Projekt Brenner-Nordzulauf im gemeinsamen und erweiterten Planungsraum

PROTOKOLL

Thema:	20. Sitzung des Regionalforums
Datum und Uhrzeit:	29. Juni 2020, 14:00 - 16:15 Uhr
Ort:	Parkhotel Crombach, Kufsteiner Straße 2, 83022 Rosenheim

Werkstätten-Blick: NBS unterquert BAB A8 (Varianten **Gelb/Oliv/Türkis**)

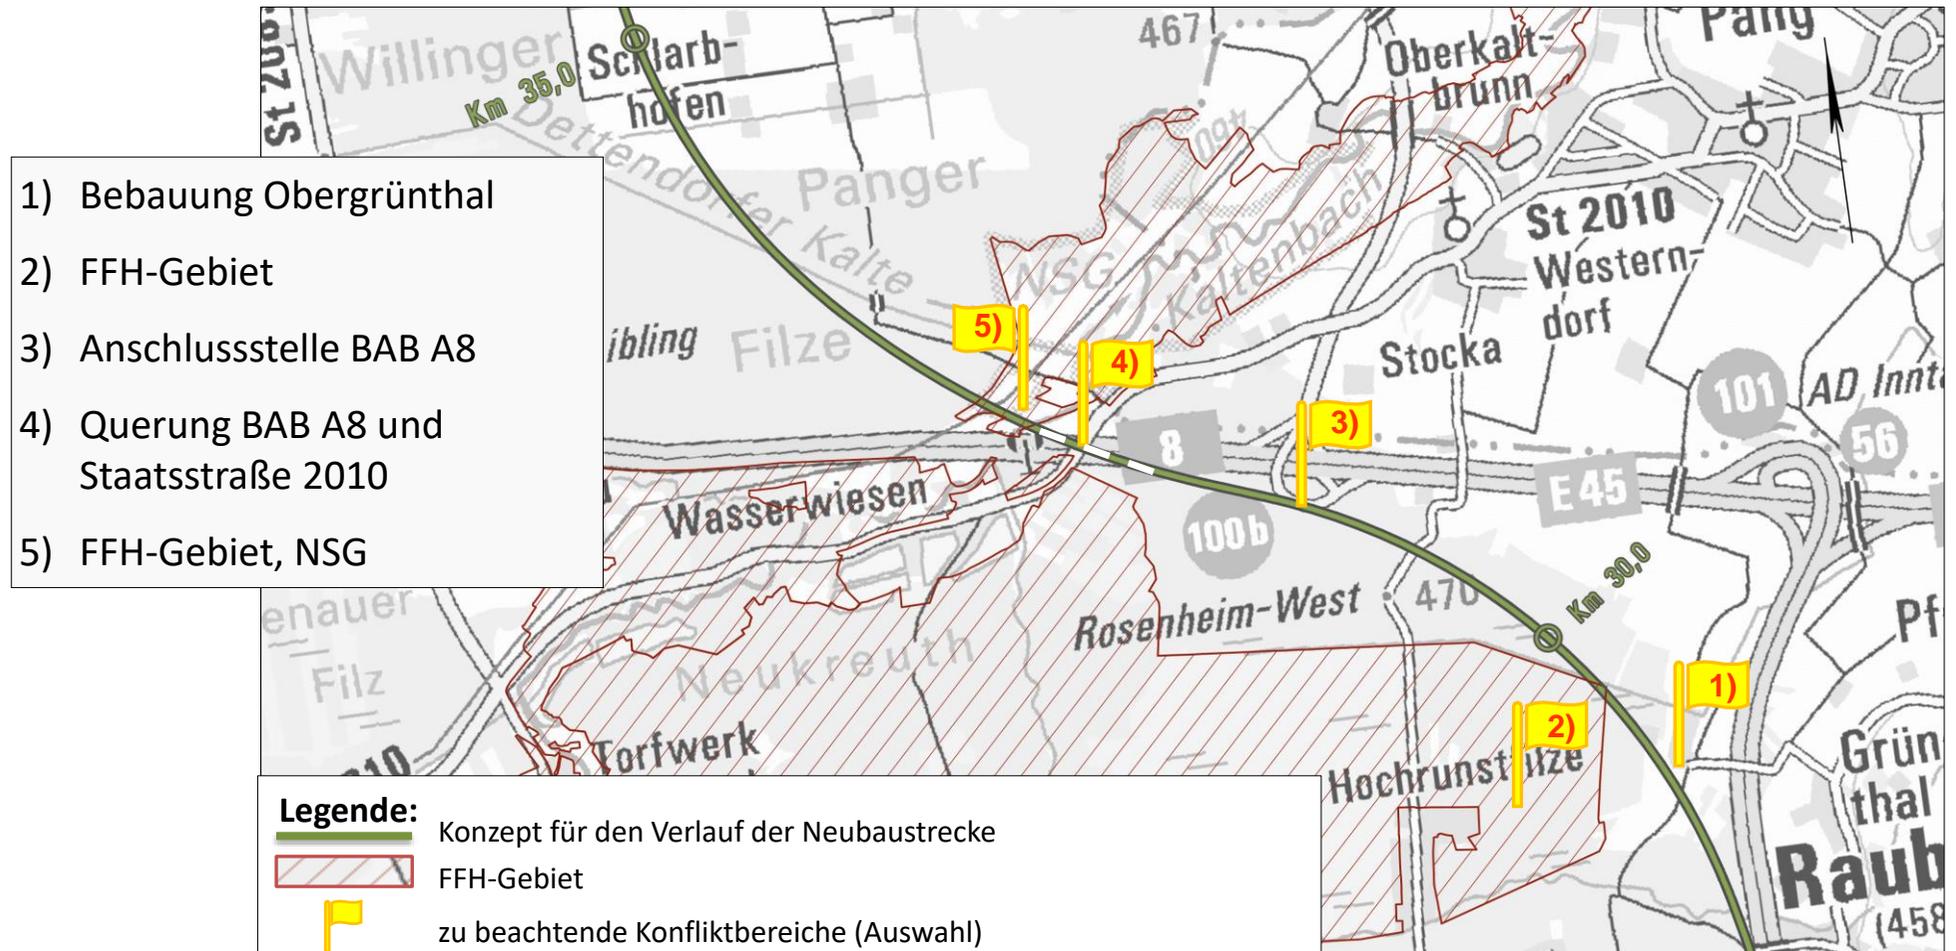
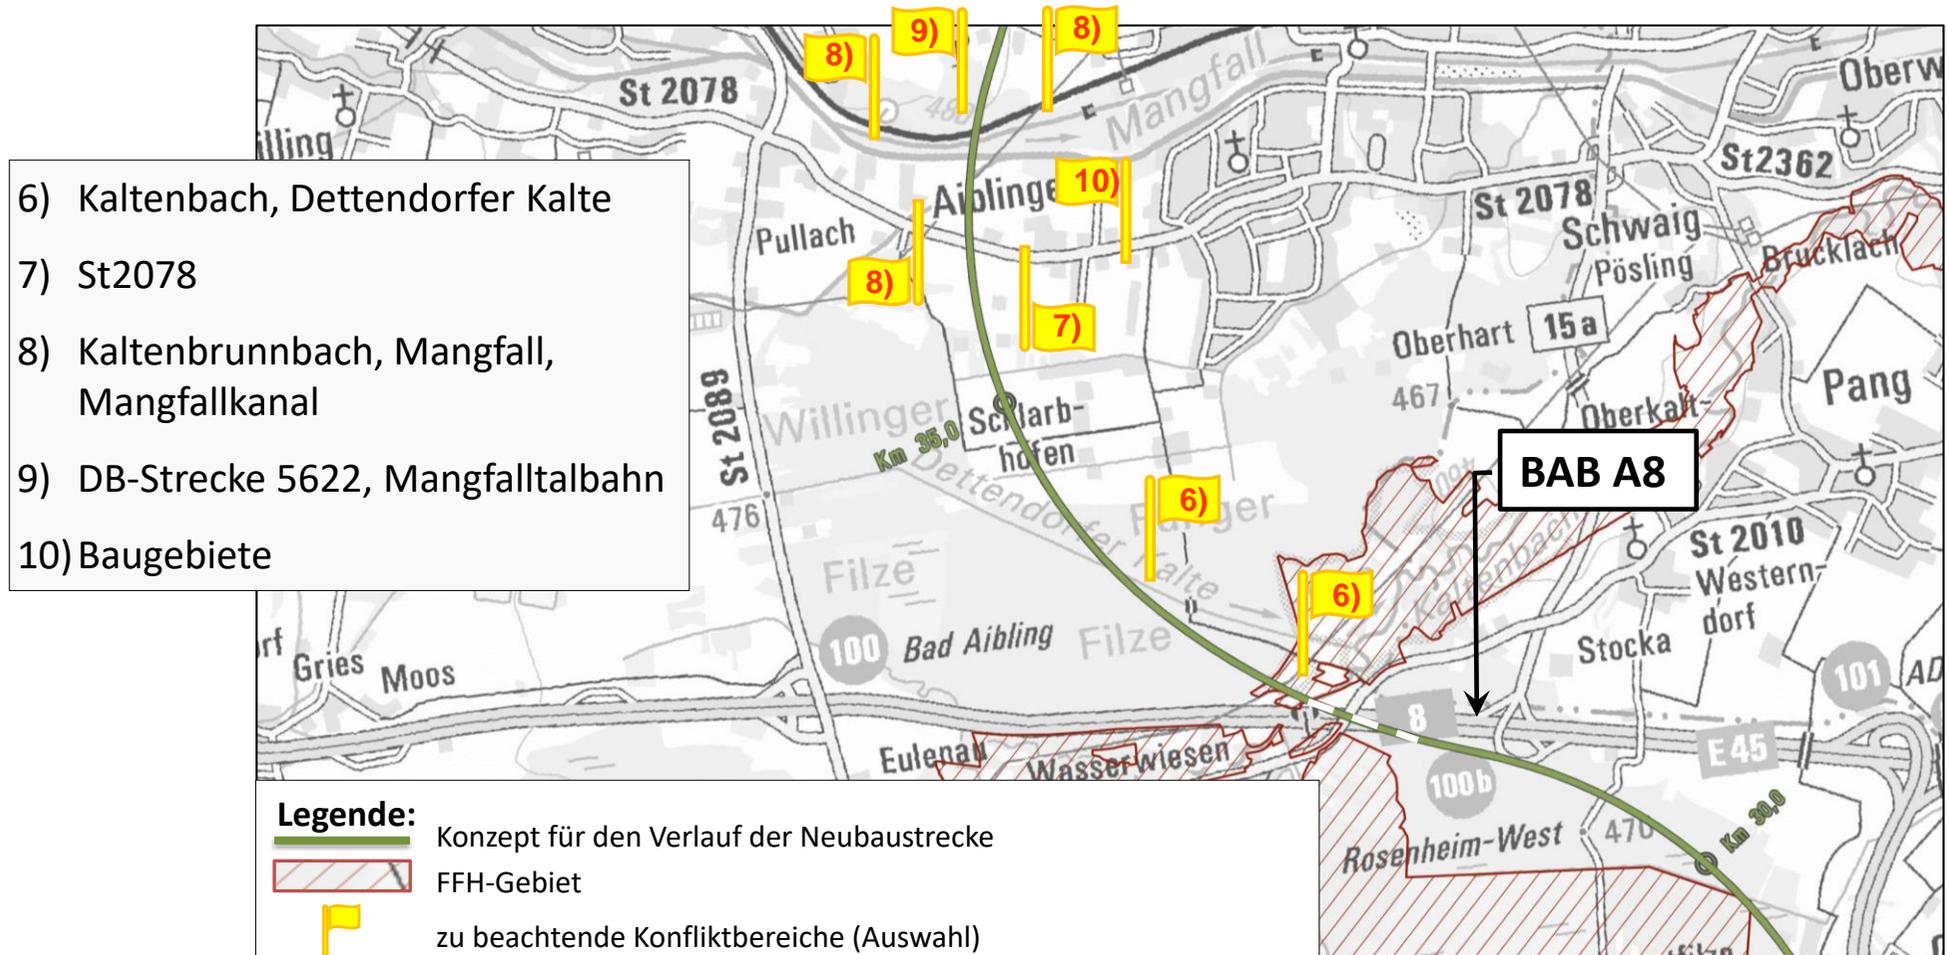
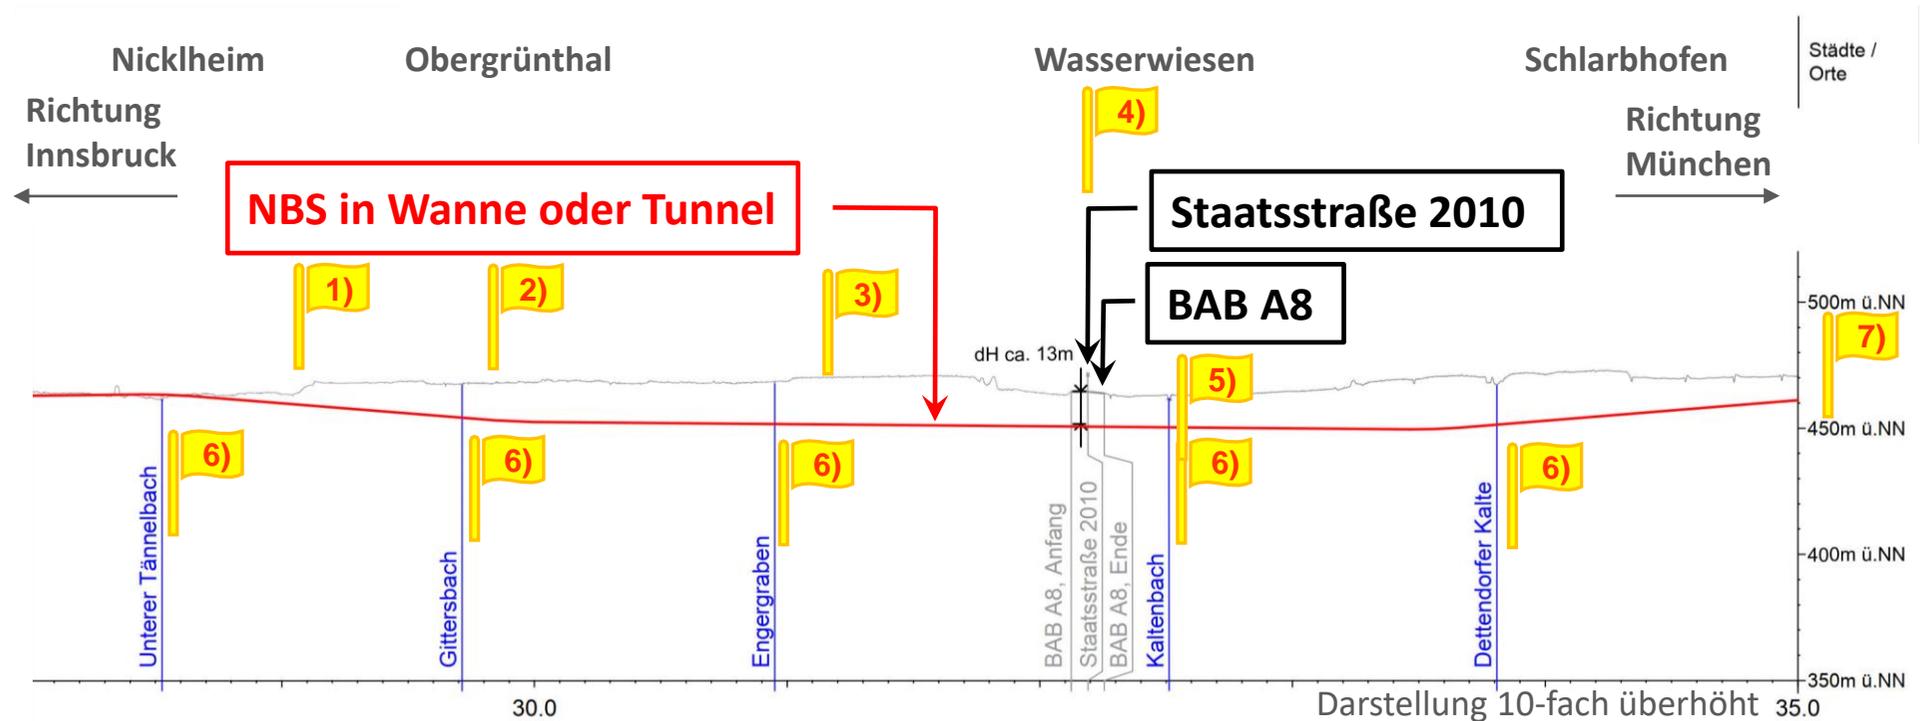
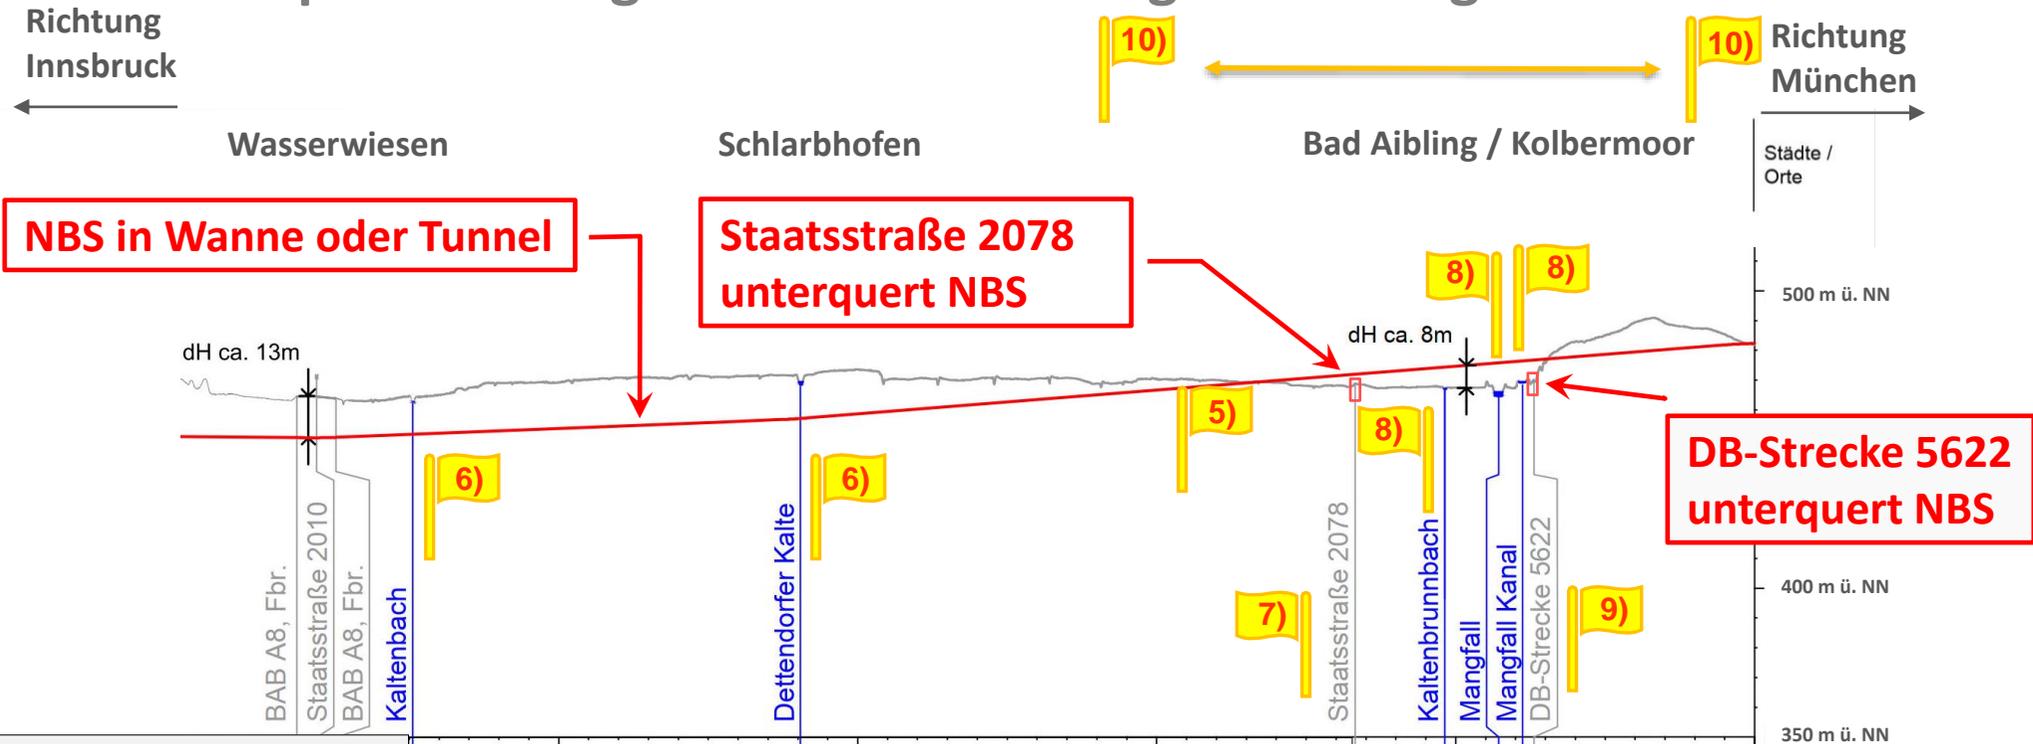
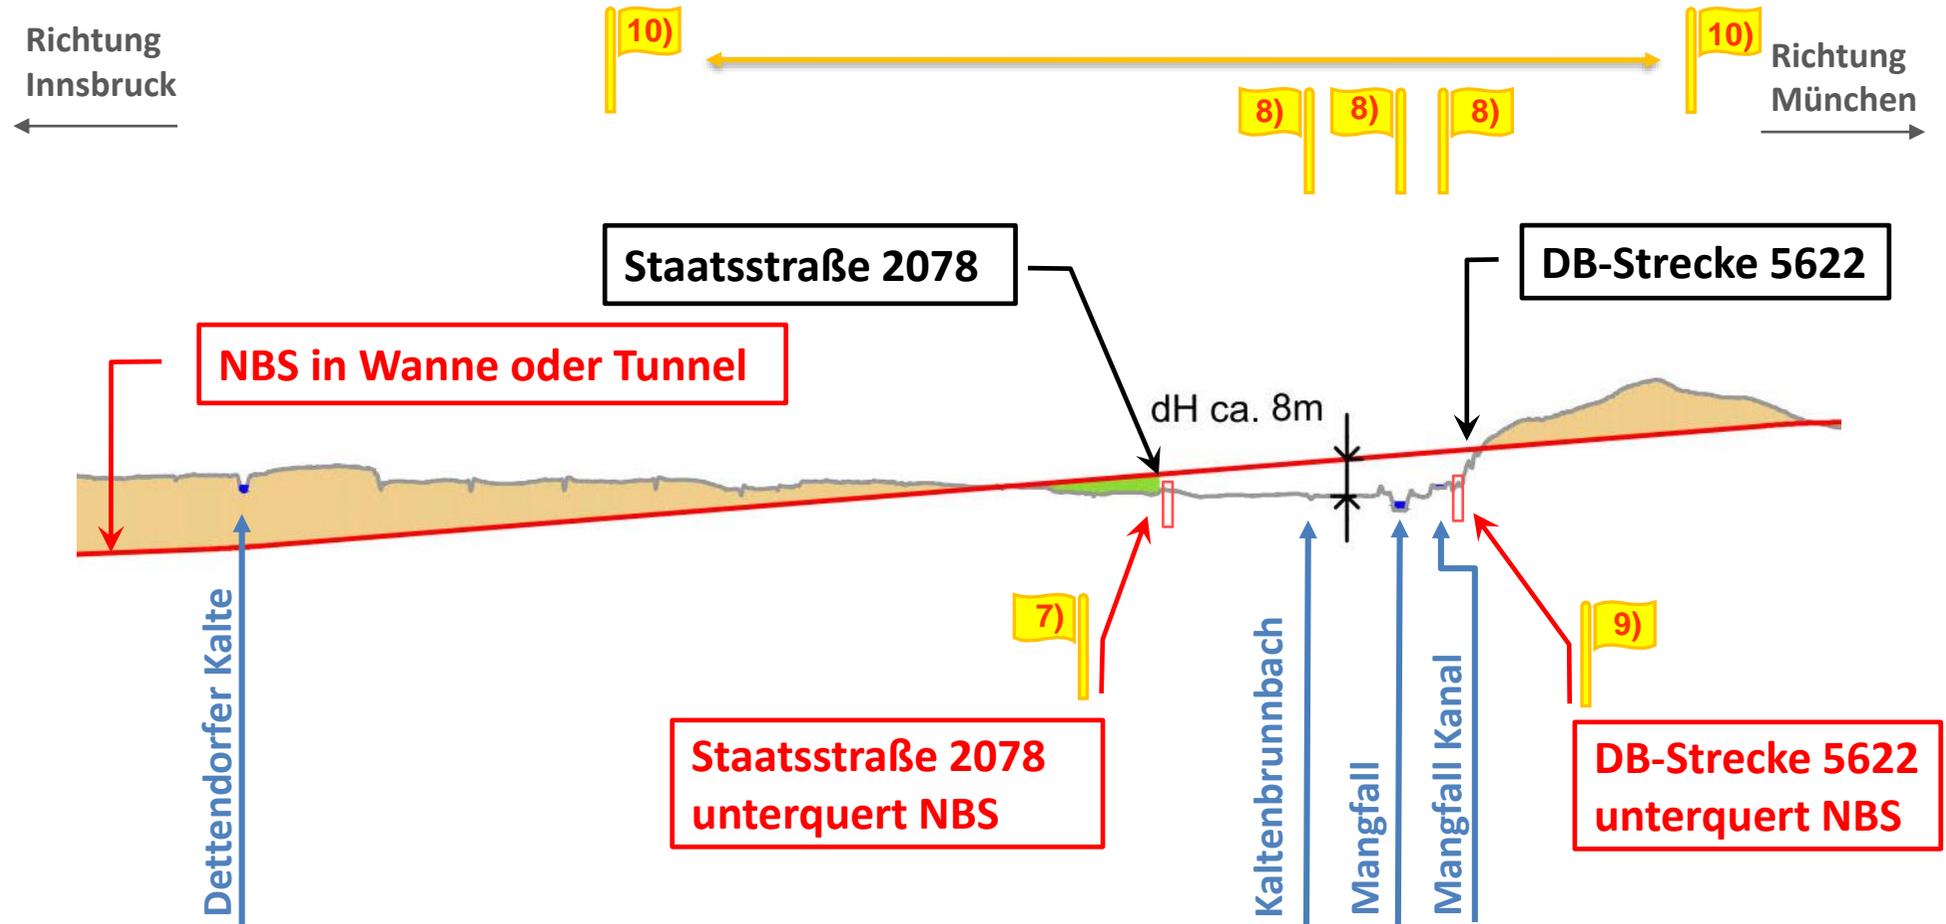
Ein Mitglied fragt nach den bauzeitlichen Einschränkungen im Falle einer Absenkung der Staatsstraße.

Ein Mitglied fragt nach der Unterscheidung zwischen randlicher und direkter Betroffenheit der Trasse durch das FFH-Gebiet.

Ein Mitglied sieht Trog- oder Tunnelbauwerke grundsätzlich kritisch, da das Grundwasser im betroffenen Gebiet sehr hoch sei und der vorhandene Seeton bauliche Eingriffe erschwere. Das Mitglied fragt sich, warum der Steuerzahler einen Abbruch einer perfekten Brücke realisieren müsse, anstatt die Trasse geringfügig nach Norden zu verschieben. Zwar würde man dabei ein FFH-Gebiet leicht anschneiden, löse aber zahlreiche andere Konflikte und könne Stau während der Baumaßnahme vorbeugen.

- Alexander Buchner erklärt, dass im Fall einer Realisierung zwar mit bauzeitlichen Einschränkungen zu rechnen sei, dies aber keine Auswirkung auf die grundsätzliche technische Lösbarkeit des Konflikts habe.

- Alexander Buchner antwortet, dass die randliche Betroffenheit lediglich einen kleinen Ausläufer betreffe, während die direkte Betroffenheit eine direkte Durchquerung größerer Abschnitte vorsehe.

- Alexander Buchner antwortet, dass solche Vorschläge bei der Trassenauswahl genau abgewägt würden. Bei der Abwägung gebe es einen Zielkonflikt: Das Realisierungsrisiko könne durch den Vorschlag gesenkt werden, gleichzeitig steige das Genehmigungsrisiko aufgrund der höheren Beeinträchtigung des FFH-Gebiets.
- Matthias Neumaier verweist darauf, dass alle genannten Themen und Details im nächsten Planungsschritt tiefer untersucht werden. Ralf Eggert ergänzt, dass ein Abschluss einer Unterquerung und die Fortführung von Untersuchungen zu Überquerungen nicht mit einer Entscheidung gleichzusetzen seien. Auch bei einer Überquerung würden die Konfliktbereiche untersucht und anhand von Realisierungs- und Genehmigungsrisiken bewertet.
